原子力事業者防災業務計画新旧対照表案（第1章）

変更前	変更後	備考
<p style="text-align: center;">第1章 総則</p> <p style="text-align: center;">第1節 原子力事業者防災業務計画の目的</p> <p>この原子力事業者防災業務計画（以下「この計画」という。）は、原子力災害対策特別措置法（平成11年法律第156号）<u>（以下「原災法」という。）</u>第7条第1項の規定に基づき、東京大学大学院工学系研究原子力専攻（以下「専攻」という。）<u>の原子炉施設</u>における原子力災害<u>事前</u>対策、緊急事態応急対策及び原子力災害事後対策その他の原子力災害の発生及び拡大を防止し、並びに原子力災害の復旧を図るために必要な業務について定め、原子力災害対策の円滑かつ適切な遂行を図ることを目的とする。</p> <p style="text-align: center;">第2節 定義</p> <p>この計画において、次に掲げる用語の意義は、それぞれ当該各号に定めるところによる。</p> <ol style="list-style-type: none"> <li>1. 原子力災害 原子力緊急事態により、国民の生命、身体又は財産に生ずる被害をいう。</li> <li>2. <b>警戒事象</b> 原子力災害対策指針に<u>掲げる</u>警戒事態に該当する事象をいう。</li> <li>3. 特定事象 原災法<u>第10条1項の基準に該当する</u>事象をいう。</li> <li>4. 原子力緊急事態 原子炉の運転等（原子力損害の賠償に関する法律（法律第147号）第2条第1項に規定する原子炉の運転等をいう。以下同じ。）により放射性物質又は放射線が異常な水準で<u>専攻の敷地外</u>へ放出された事態をいう。<u>但し、専攻外における放射性物質の運搬（以下「事業所外運搬」という。）の場合にあっては、放射性物質又は放射線が異常な水準で当該運搬に使用する容器外へ放出された事象をいう。</u></li> <li>5. 原子力災害<u>事前</u>対策 原子力災害の発生を未然に防止するために<u>実施すべき</u>対策をいう。</li> <li>6. <b>応急措置</b> <u>専攻において、警戒事象又は特定事象が発生した場合に、原子力防災管理者が原子力防災組織に行わせる原子力災害の発生又は拡大の防止のために必要な措置をいう。</u></li> <li>7. 原子力緊急事態宣言 原災法第15条第2項の規定による「原子力緊急事態宣言」をいう。</li> <li>8. 原子力緊急事態解除宣言 原災法第15条第4項の規定による「原子力緊急事態解除宣言」をいう。</li> <li>9. 緊急事態応急対策 原子力緊急

別図3-1 学内通報連絡経路

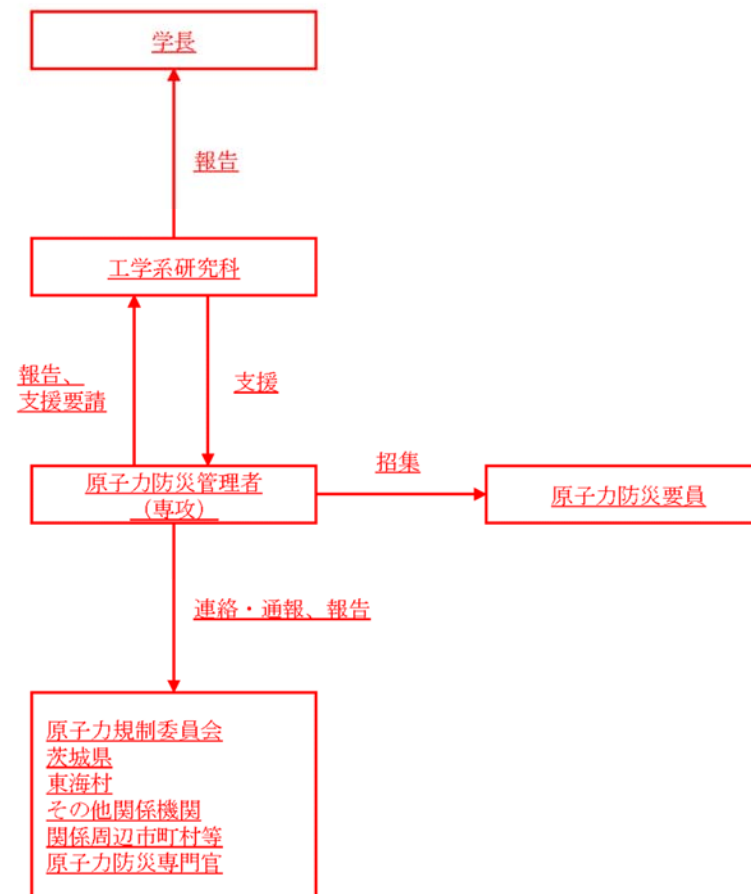
通報連絡先の適正化(事象別に整理。別図3-2~別図3-6)

別図 4-1 放射線測定設備等配置図

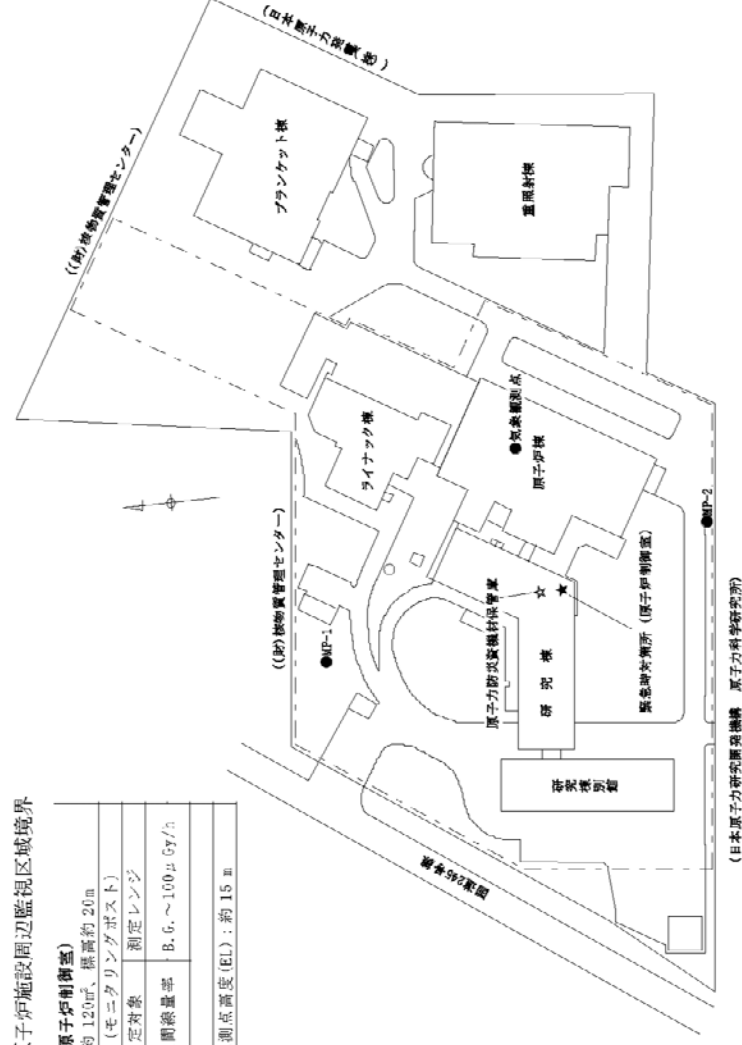
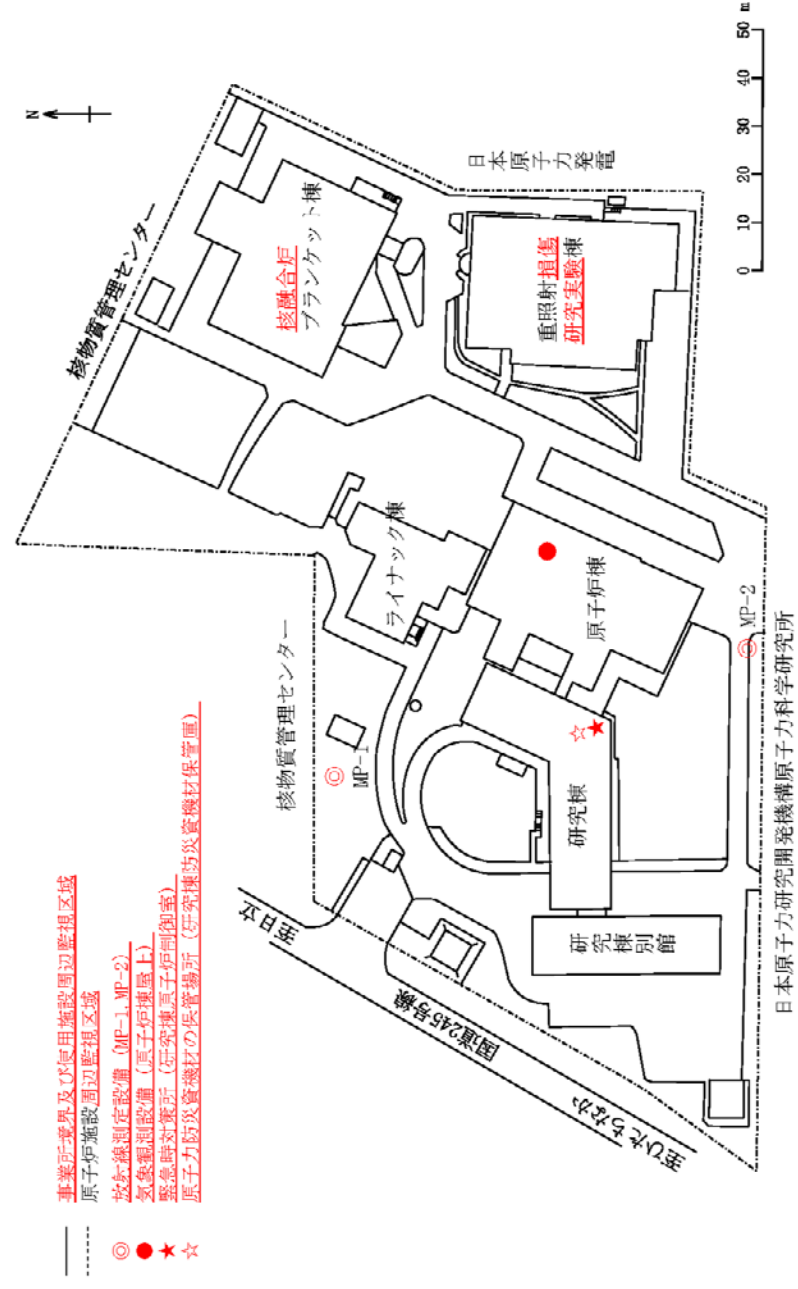
① 原子力防災管理者は、緊急作業団の活動拠点となる緊急時対策所を、地震等の自然災害が発生した場合においてもその機能が維持できる施設及び設備として、別図4-1に示す場所に定め、別表5-1に定める仕様を維持する。

原子力防災管理者は、別表5-3及び別図4-1に示す気象観測設備に関して、次に掲げる措置を講じる。

別図4-2 原子力事業所災害対策支援拠点の位置

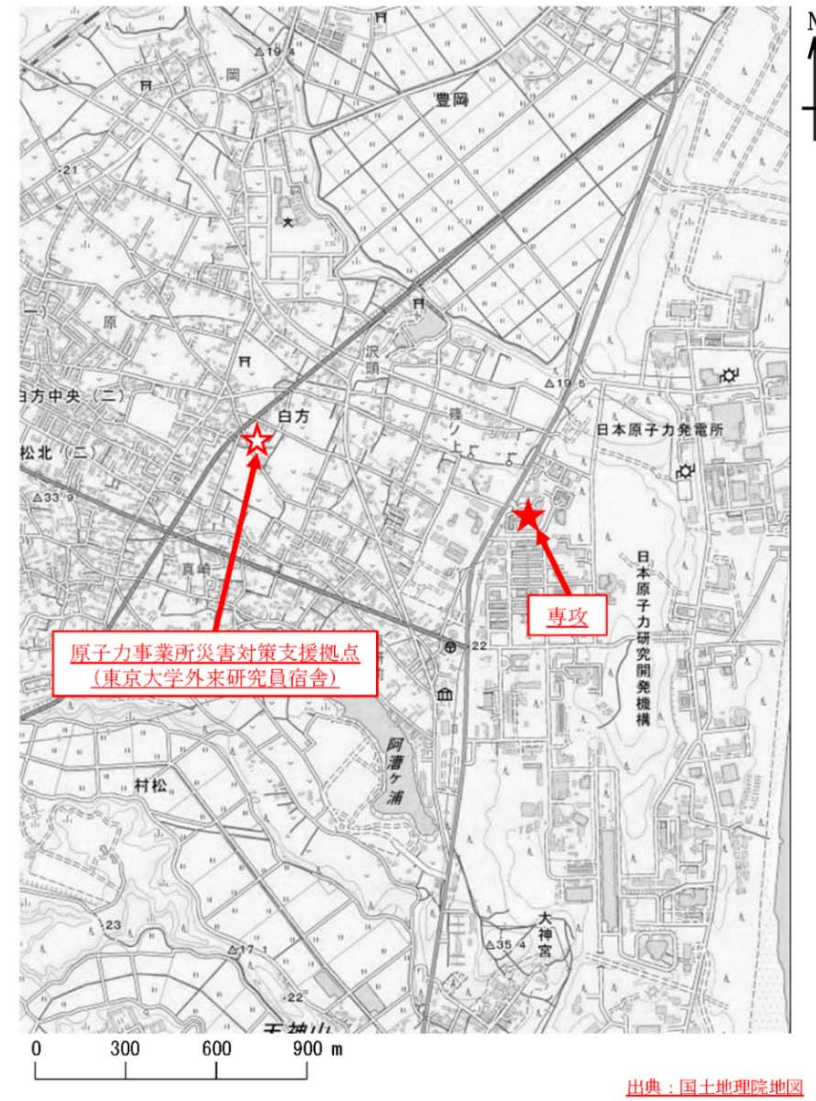
原子力防災管理者は、以下の機能を有する原子力災害対策支援拠点を、地震等の自然災害が発生した場合においてもその機能が維持できる施設及び設備として、別表5-2及び別図4-

原子力災害対策拠点については別表 5-2 に、その資機材については別表 4-3 に変更
